## Dodatek č. 1

Smluvní strany tímto prohlašují, že dne 9.7.2020 uzavřeli smlouvu o dílo, jejímž předmětem je provedení stavebních prací na veřejné zakázce s názvem: „**II/243 hr. Hl. m. Praha – Líbeznice – I/9, I. etapa**“ (dál jen „**Smlouva o dílo**“). Na základě dohody smluvních stran a ve vazbě na čl. XV. odst. 14.1 Smlouvy o dílo, uzavírají smluvní strany tento dodatek č. 1 ke Smlouvě o dílo (dále jen „**Dodatek č. 1**“).

II/243 hr.ní.m. Praha – Libeznice – I/9, I. etapa

**Věc : „II/243 hr.hl.m. Praha – Libeznice - I/9, I. etapa“ – Pokyn ( ZBV č. 1 )**

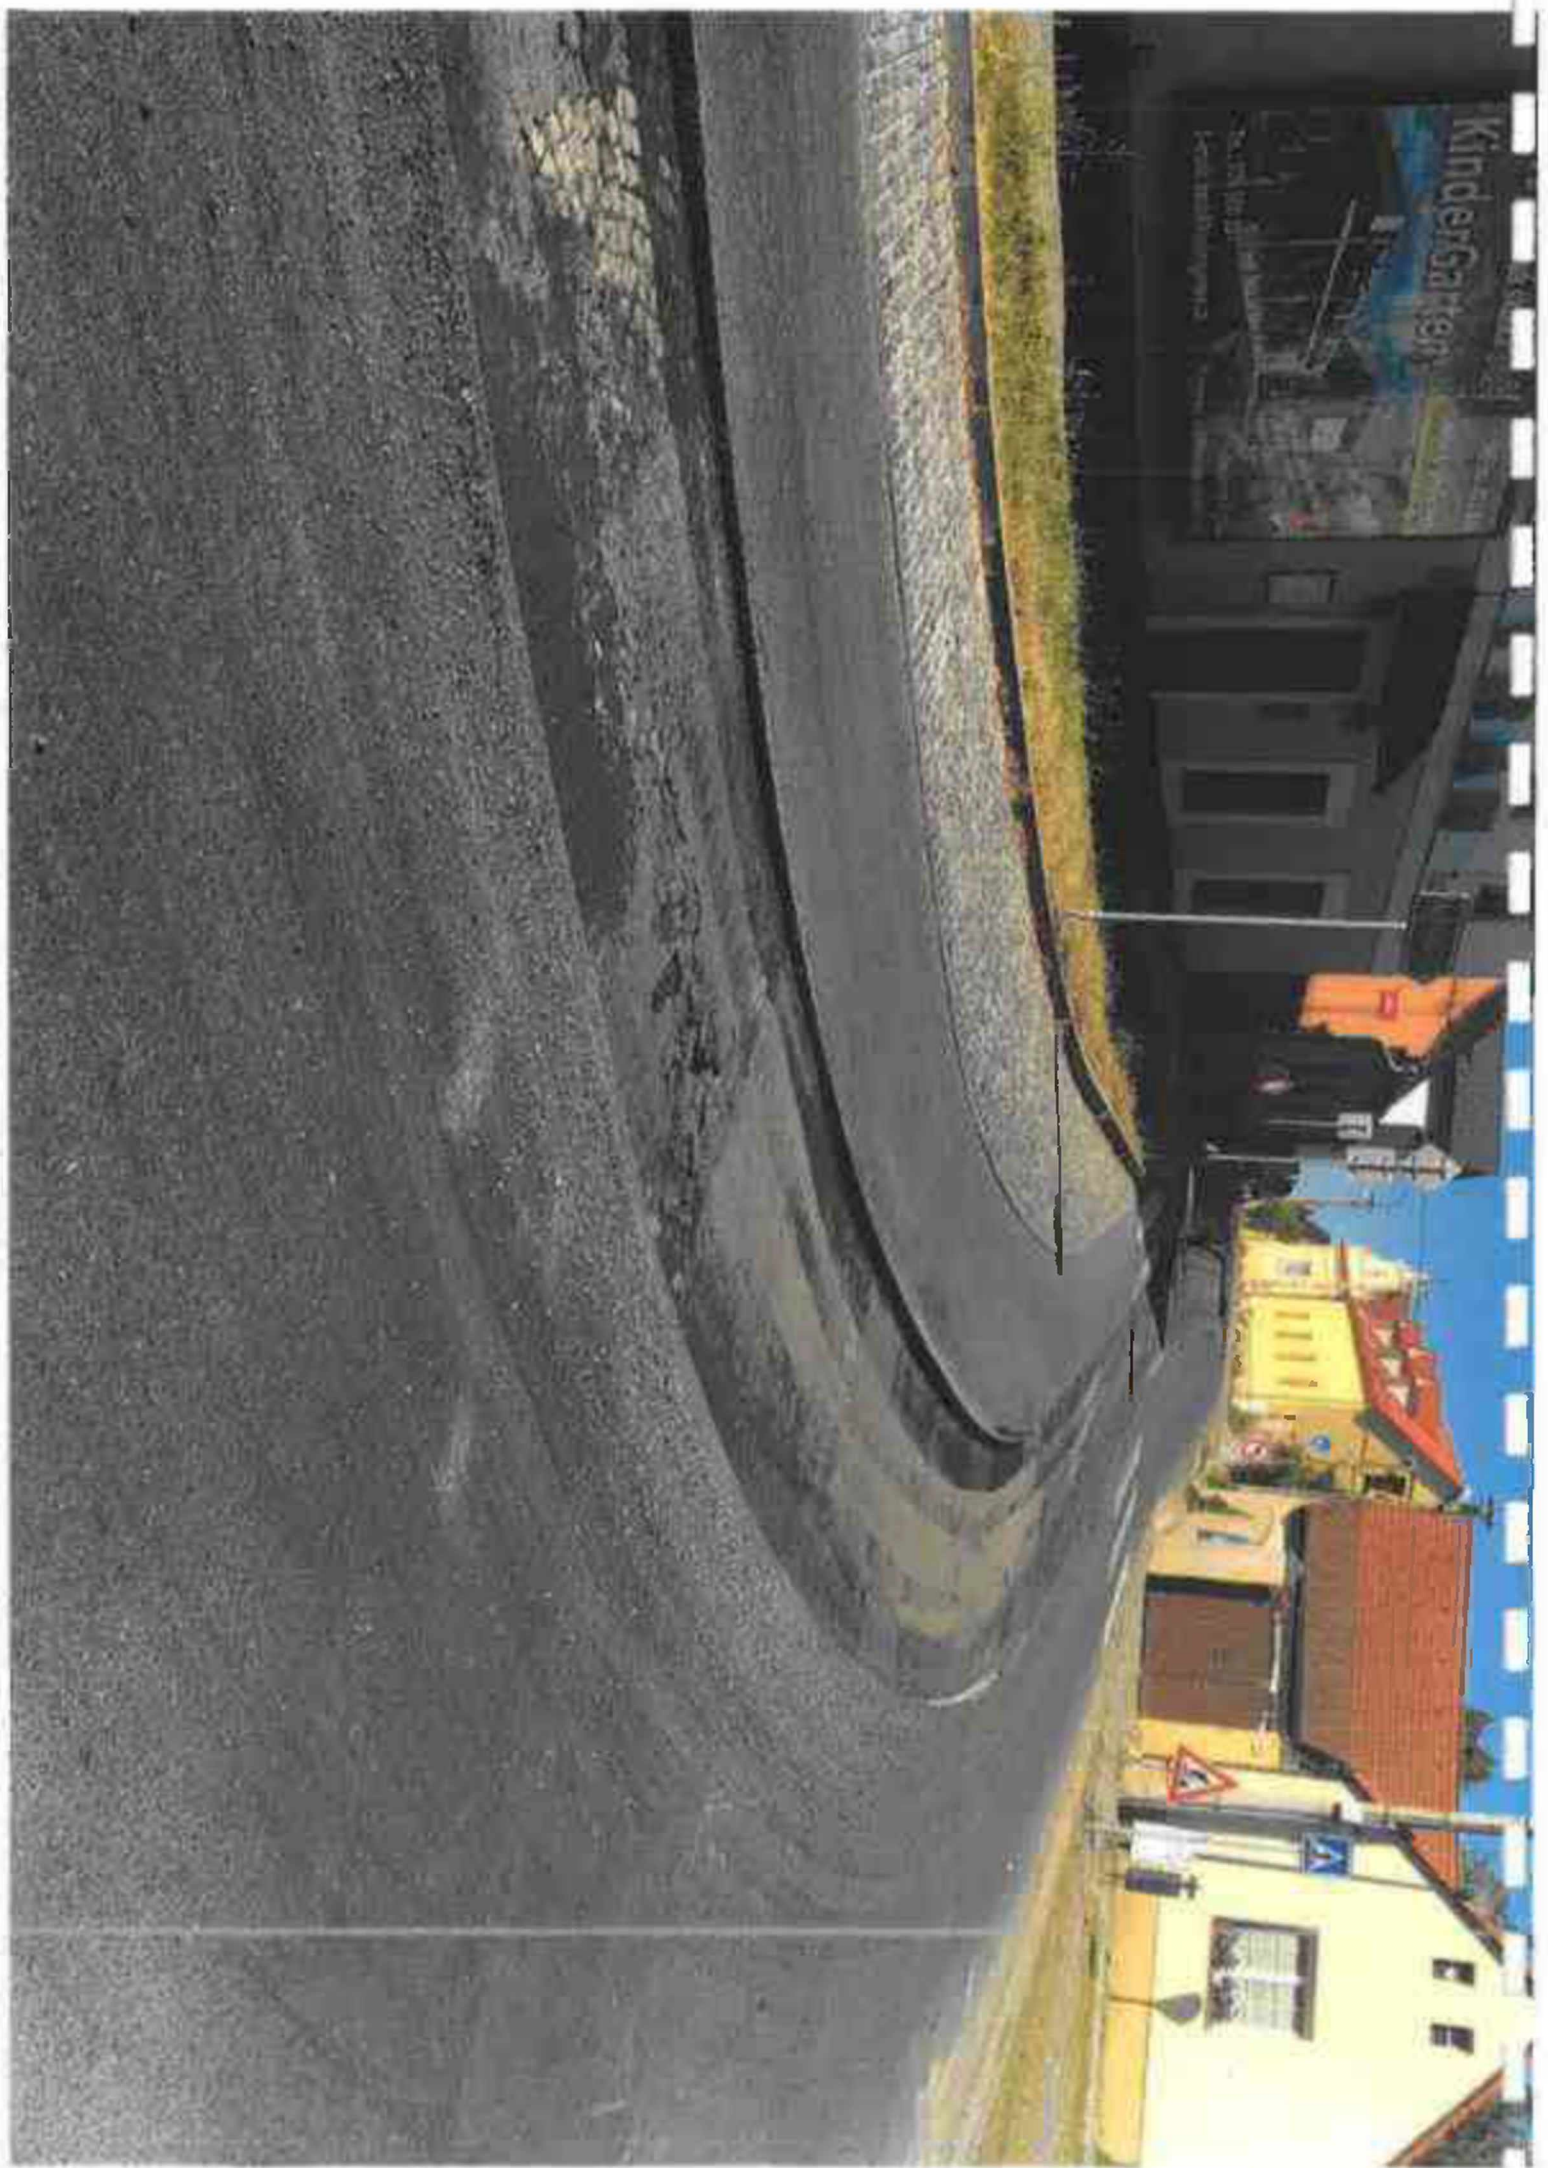
1. původně navržená asfaltová směs ACL 16+, 16S ( 50mm ) bude nahrazena asfaltovou směsí ACL 16S PMB 25/55-60, FORTA-FI ( 50mm tl. v celkové ploše 1148 m<sup>2</sup> )
2. původně navržená asfaltová směs ACO 11+ 11S ( 50mm ) bude nahrazena asfaltovou směsí ACO 11+ PMB FORTA ( 50mm tl. v celkové ploše 1148 m<sup>2</sup> )

Důvodem změny je použití asfaltových směsí vyšší tuhosti a odolnosti proti namáhání v tomto exponovaném úseku, kde vlivem narůstající, zejména těžké automobilové a autobusové dopravy, dochází k značnému zatěžování a následnému poškození asfaltových vrstev. Tato změna byla po zhodnocení současného stavu a vzájemné dohodě stran Investora i Zhotovitele dne 3.8.2020 odsouhlasena zápisem ve stavebním deníku.

Rozsah změn během výstavby bude stanoven na základě skutečného zaměření stavby nebo správcem schválené realizační dokumentace.

**II/243 hr.hl.m. Praha - Líbeznice**

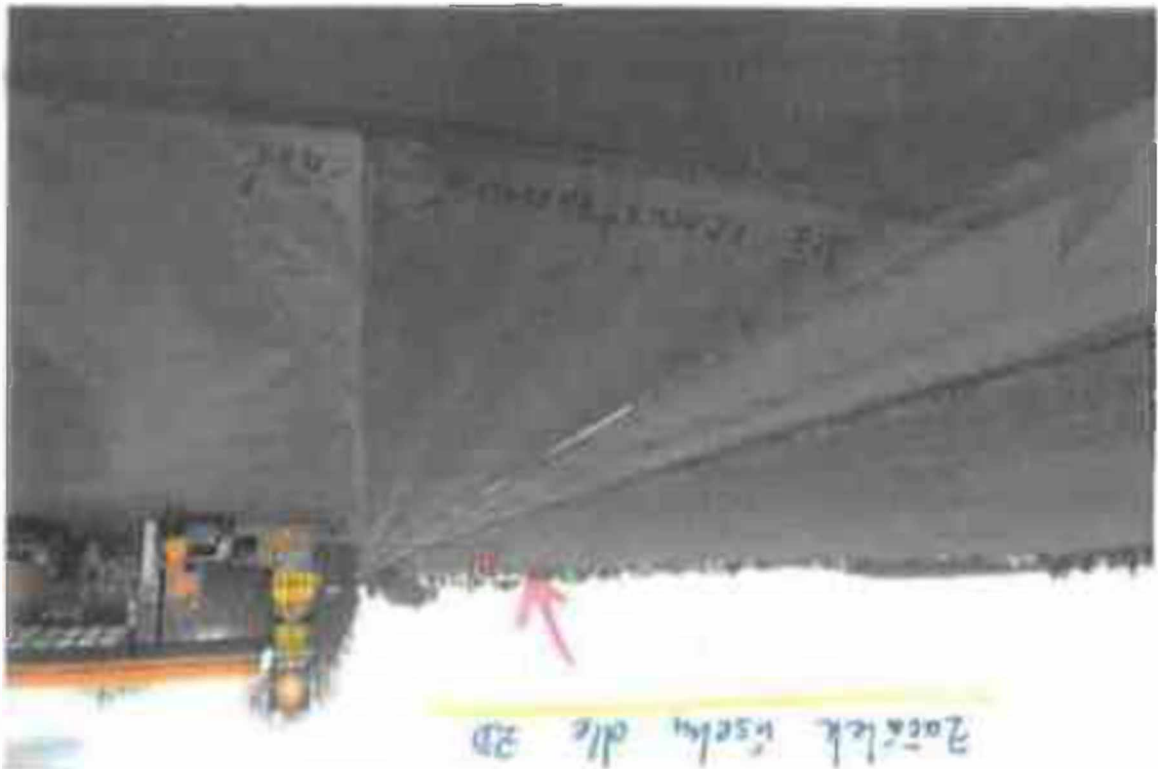
- na základě Oznámení zhotovitele o vhodnosti posunutí začátku opravovaného úseku k hranici katastrálního území a napojení stavby na již opravený úsek. vydáváme tímto pokyn k provedení těchto úprav a ke zpracování ZBV.

Rozsah změn během výstavby bude stanoven na základě skutečného zaměření stavby nebo správcem schválené realizační dokumentace.
